Avis délibéré sur le projet de mise en compatibilité du plan local d'urbanisme intercommunal (PLUi) de l'EPT Paris Est Marne & Bois (94) dans le cadre de la déclaration de projet du secteur « Écrins -Forez-Grisons »

N°MRAe APPIF-2025-024 du26/02/2025

Figure 7 : Modifications du plan de zonage (zone UC et Uzy) prévues par la mise en compatibilité du PLUi (RP p. 72)

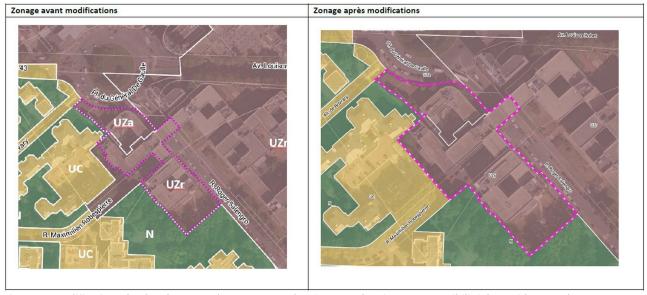
Cependant, la mise en compatibilité par déclaration de projet du PLUi de Paris Est Marne et Bois ajoute la règle suivante pour le sous-secteur UZy : « La surface d'espaces végétalisés ne devra pas être diminuée de plus de 10 % par rapport à la surface existante ». Or, dans les dispositions du sous-secteur UZr du PLUi en vigueur, « une amélioration de 10 % minimum des espaces végétalisés par rapport à l'existant doit être atteinte ». Les nouvelles dispositions prévues du sous-secteur UZy sont donc moins ambitieuses en matière de végétalisation et permettent une diminution de la surface végétalisée existante.

L'Autorité environnementale souhaite avoir la confirmation que « les surfaces actuellement végétalisées seront requalifiées et agrandies ». En effet, les modifications du règlement qui imposent pour le sous-secteur Uzy un coefficient de biotope correspondant à 20 % de la surface de terrain peuvent se traduire par une perte de surface des espaces verts qui recouvrent actuellement 27,8 % du secteur UZr.

(9) L'Autorité environnementale recommande de réviser, pour le sous-secteur UZy, les dispositions du règlement pouvant entraîner une diminution de la surface des espaces végétalisés actuelle, et de conserver un coefficient de biotope au moins égal à l'état existant afin de lutter efficacement contre le phénomène d'îlots de chaleur urbain particulièrement important dans le secteur Salengro.

Figure 8 : Modifications du schéma d'orientation de l'OAP Fontenay Est zoomée sur le secteur Salengro prévues par la mise en compatibilité du PLUi (RP p. 70)

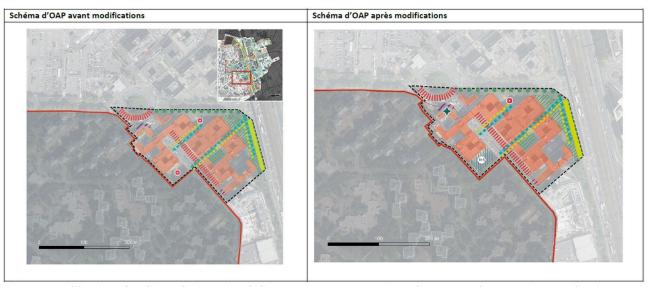
Pour répondre à ces enjeux sanitaires, l'OAP sectorielle Fontenay Est préconise des mesures constructives pour les nouveaux bâtiments, consistant à installer « les prises d'air extérieur sur la façade non exposée à la source de plus grande émission ». Avec une qualité de l'air très dégradée sur l'ensemble du secteur, l'efficacité de ce système de ventilation nécessite d'être évaluée, afin de garantir qu'il permettra de limiter de manière satisfaisante l'exposition des nouvelles populations résidant sur le site aux pollutions atmosphériques.

Par ailleurs, l'évaluation environnementale (p. 83) mentionne que « l'impact des nuisances et pollutions lié à la proximité avec l'A86 ne peut pas être totalement évité », par conséquent l'OAP sectorielle Fontenay Est « cherche à éviter l'implantation d'activités recevant des publics dits sensibles ». L'Autorité environnementale rappelle que le projet prévoit l'accueil d'une crèche de 45 berceaux en rez-dechaussée des bâtiments et s'interroge sur la compatibilité de l'implantation de cet équipement public avec les préconisations de l'OAP, qui n'est pas démontrée.

Figure 13: Carte représentant le risque sanitaire individuel lié au bruit cumulé des transports en mois d'espérance de vie en bonne santé perdus en moyenne par habitant - centré sur l'EPT PEM&B (T10), source BruitParif

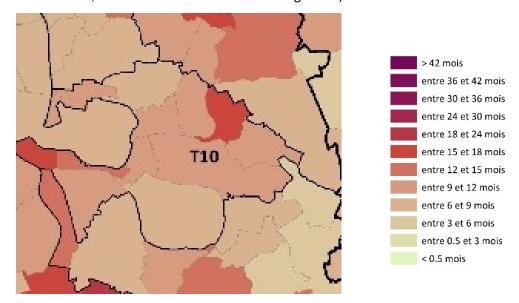
mentale observe toutefois que le projet de règlement modifié (p. 10) indique seulement que « dans les secteurs affectés par le bruit d'une infrastructure de transports terrestres : les constructions nouvelles à destination d'habitation et d'enseignement doivent faire l'objet d'un isolement acoustique particulier selon les dispositions fixées par décret ». En indiquant que les aménagements respecteront la réglementation, le dossier ne prévoit pas de mesure additionnelle mais reproduit une condition réglementaire ; il ne propose donc pas de mesures d'évitement et réduction à la hauteur de l'enjeu. Le PLUi ne rappelle pas non plus l'obligation de respecter les règles associées au classement départemental des infrastructures de transport bruyantes ¹². L'Autorité environnementale rappelle à cet égard la responsabilité de l'autorité compétente pour prendre toutes dispositions nécessaires à la promotion d'un urbanisme favorable à la santé, en particulier en ce qui concerne l'exposition des populations au bruit ¹³. Cela pourrait se traduire dans une OAP transversale consacrée à la santé humaine à l'instar de ce que pratiquent déjà d'autres EPT dans leurs PLUi. La consultation de la cartographie des mois d'espérance de vie en bonne santé perdus du fait de l'exposition au bruit montre des inégalités entre les secteurs (6 à 9 mois dans certains, 15 à 18 mois dans d'autres – cf. figure 13).

(5) L'Autorité environnementale recommande :

- d'engager une nouvelle campagne de mesures afin de qualifier plus finement l'ambiance sonore sur le secteur du projet ;
- de compléter l'OAP Fontenay Est par des dispositions précises destinées à éviter, voire diminuer l'exposition aux nuisances sonores des futures populations, notamment les populations sensibles, en se référant en la matière aux valeurs retenues par l'Organisation mondiale de la santé ;
- de créer une OAP santé humaine permettant d'exprimer la volonté de l'établissement public territorial d'appeler les porteurs de projet à prendre, dès l'élaboration des opérations, des dispositions de nature à éviter l'accroissement des risques pour la santé humaine des futurs utilisateurs.

Figure 14 : Extrait de la carte Bruitparif/Airparif des enjeux croisés nuisances sonores et qualité de l'air dans le secteur Salengro - Source : Bruitparif ; Airparif (EE p.62)

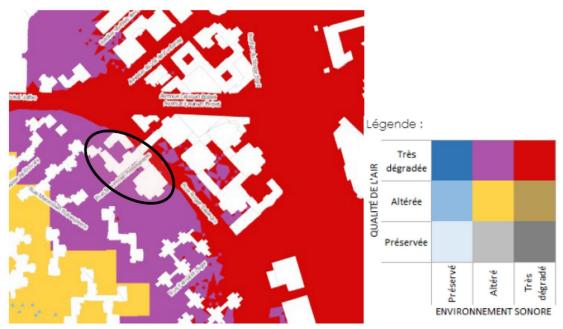
Le projet se traduisant par l'exposition de nouvelles populations aux pollutions atmosphériques, et au regard de la sensibilité du site, il convient de quantifier les concentrations des différents polluants auxquelles seront exposés les futurs habitants et de les comparer aux valeurs de référence l'OMS au-delà desquelles la santé est altérée par la pollution atmosphérique. Ces valeurs, définies en moyenne annuelle de concentration, sont notamment pour les PM_{10} , $15 \, \mu g/m^3$, pour les $PM_{2,5}$, $5 \, \mu g/m^3$, pour le NO_2 , $10 \, \mu g/m^3$. L'Union européenne vient de son côté d'adopter la révision de la directive pour la qualité de l'air afin de s'inscrire dans une trajectoire tendant à prendre en compte les valeurs retenues par l'OMS au plus tard en 2030. La valeur annuelle pour le NO_2 y est de $20 \, \mu g/m^3$.

(6) L'Autorité environnementale recommande de :

- caractériser plus finement la qualité de l'air du secteur Salengro en comparant notamment les niveaux de pollutions atmosphériques aux valeurs de l'OMS ;

- évaluer l'efficacité des mesures constructives relatives au système de ventilation des bâtiments ;
- prévoir des dispositions relatives à l'agencement des pièces de vie de manière à limiter l'impact des nuisances sonores dans les logements ;

- envisager la prise en compte, dès la phase de programmation du projet, des mesures d'agencement des logements dans les bâtiments pour réduire les polluants atmosphériques ;

- expliquer comment l'installation d'une crèche peut être compatible avec les dispositions de l'OAP sectorielle Fontenay Est visant à limiter l'implantation d'équipement recevant des publics sensibles.
